Bâtiment de services _ Grand Bornand CAS PAR CAS _ DEMANDE DE COMPLEMENTS

Demande de compléments

2026-KKP-6665-N20840-ConstBatServCoeurVillageEtParking-LeGrandBornand

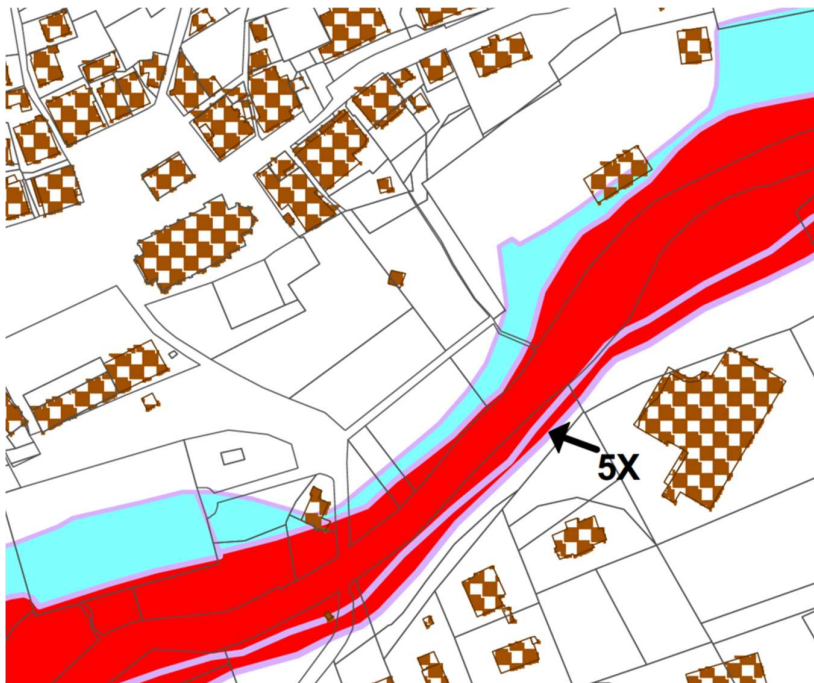
- Les risques naturels : le projet est en partie dans une zone d'un aléa faible à fort « inondation par crue torrentiel du Borne » recensé à la [carte des aléas](#) du Plan de prévention des risques¹ en vigueur sur la commune ; le dossier indique que le projet prendra en compte l'ensemble des prescriptions et mesures définies par le règlement du PPRN applicable au secteur concerné (cerfa p8) ; Concrètement, comment cela est-il pris en compte par le projet ?

Complément IGB : L'implantation des culées de la passerelle piétonne franchissant le borne sont projeté en dehors du lit du torrent afin de ne pas modifier le profil en travers du torrent au niveau de la passerelle.

Réponse MOE : Un mode de fondation profonde est projeté pour la passerelle qui permet de limiter grandement l'ampleur des terrassements et de s'affranchir des problématiques d'affouillement de culée.

L'altimétrie projetée de la passerelle a été définie afin de laisser un tirant d'air de 1,00 m par rapport au niveau d'eau défini pour la crue d'une période de retour de 200ans.

Vous trouverez en PJ ce plan recollé avec le projet. Attention toutefois ce recollement peut contenir une certaine imprécision, du fait du fichier de base du zonage des couleurs.

Parking et aménagement paysager en zone bleu clair

Dans la zone bleu clair du PPRN, le projet se limite à la réalisation d'un parking et d'espaces paysagers, sans construction. Les aménagements seront réalisés au plus près du terrain naturel, en limitant les remblais et les modifications de la topographie. Le nivellement, les plantations et les équipements éventuels seront conçus de manière à préserver les écoulements, à ne pas créer d'obstacle et à ne pas aggraver le risque pour les terrains voisins

Aménagement de la zone rouge du PPRN

Dans l'emprise classée en zone rouge 5X, le projet se limite à la création d'un espace paysager de pleine terre et d'un cheminement piéton participant à l'aménagement d'un espace public de promenade et de loisir.

Aucun bâtiment, hébergement, local technique ou ouvrage créant une occupation permanente ne sera implanté dans cette emprise. Les aménagements seront réalisés au plus près du terrain naturel, sans remblai significatif, sans mur plein ni obstacle transversal susceptible de perturber les écoulements.

Les plantations et le mobilier éventuel seront disposés de manière à préserver le libre écoulement des eaux, à ne pas favoriser la formation d'embâcles et à maintenir l'accès nécessaire à l'entretien des berges. Le projet sera conçu pour présenter une vulnérabilité limitée et ne pas aggraver les risques pour les parcelles riveraines.

Passerelle piétonne au-dessus du Borne

La création d'une passerelle piétonne est prévue afin d'assurer la continuité du cheminement public et de relier les deux rives du Borne. Implanté en zone rouge 5X du PPRN, cet ouvrage est envisagé au titre des travaux et ouvrages nécessaires au fonctionnement des services publics, admis par dérogation par le règlement X, sous réserve de ne pas aggraver les risques, de ne pas en provoquer de nouveaux et de présenter une vulnérabilité restreinte.

La passerelle sera conçue de manière à préserver le libre écoulement des crues et à limiter le risque de formation d'embâcles. La solution retenue est une travée unique, sans appui dans le lit du Borne, avec un tablier positionné à une cote compatible avec le niveau de la crue de référence et une revanche adaptée au transport de flottants. Les culées et les fondations seront implantées et dimensionnées en tenant compte de la stabilité des berges, du risque d'affouillement et des sollicitations hydrauliques et torrentielles.

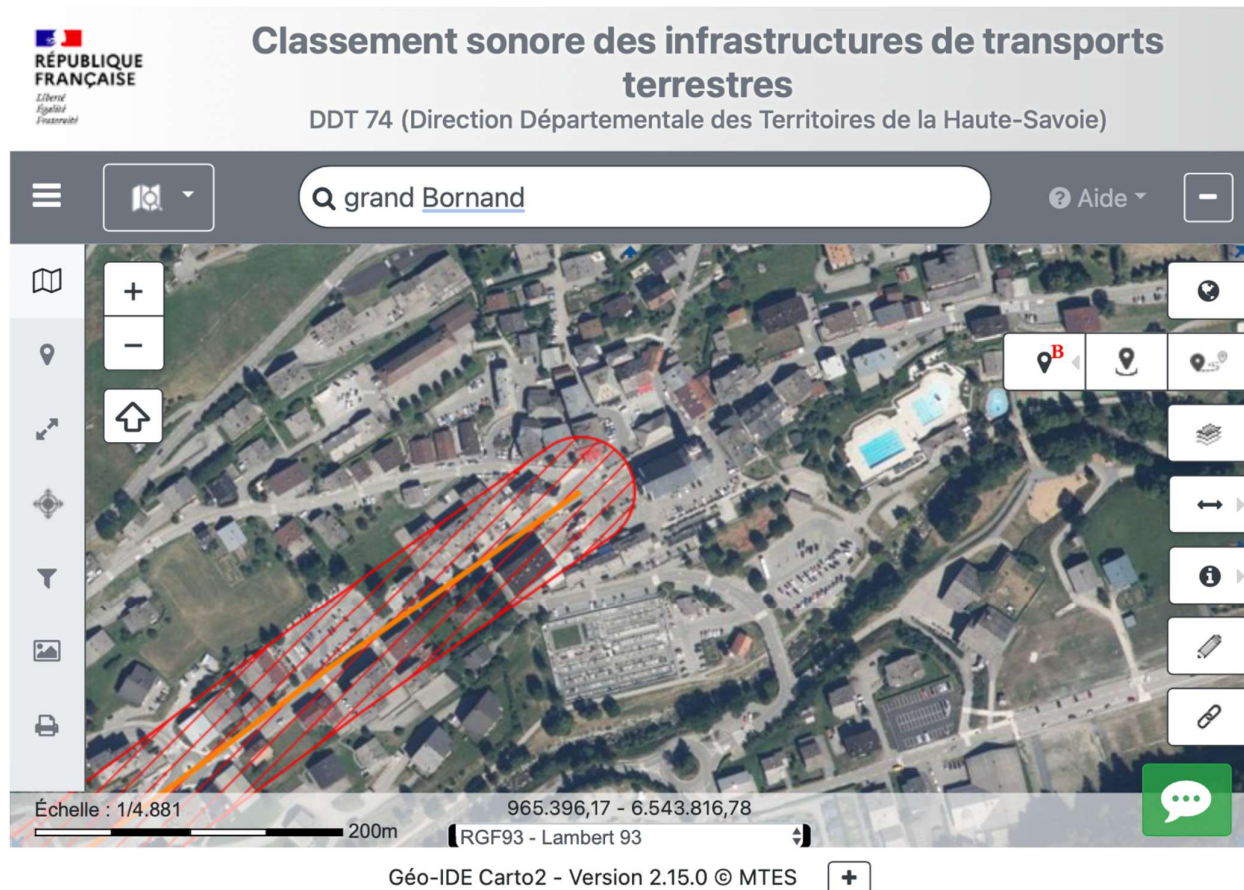
- Gestion des eaux usées : En p8 du cerfa, vous indiquez que les réseaux seront compatibles avec les besoins en assainissement du projet (y compris en cas de pic de fréquentation attendue notamment lors des JOP2030) ? Ce point est à justifier en quantifiant les effluents engendrés par la réalisation du projet au regard des capacités de collecte et de traitement du réseau des eaux usées.

Le réseau d'assainissement reprend les besoins courants du bâtiment en phase héritage.

Pour la partie réseaux assainissement gestion des eaux usées (hors cuisine provisoire) pendant la phase JOP il n'y aura pas plus de sanitaires que sur la phase héritage et qu'il n'y a pas d'effluents engendrés supplémentaires entre la phase JOP et la phase héritage.

Pour la phase JOP, les besoins du COJOP sont en cours d'étude. Des réunions se tiennent avec le gestionnaire des réseaux EU / AEP à savoir O DES ARAVIS et les services de l'Etat afin d'analyser les enjeux sur ces problématiques.
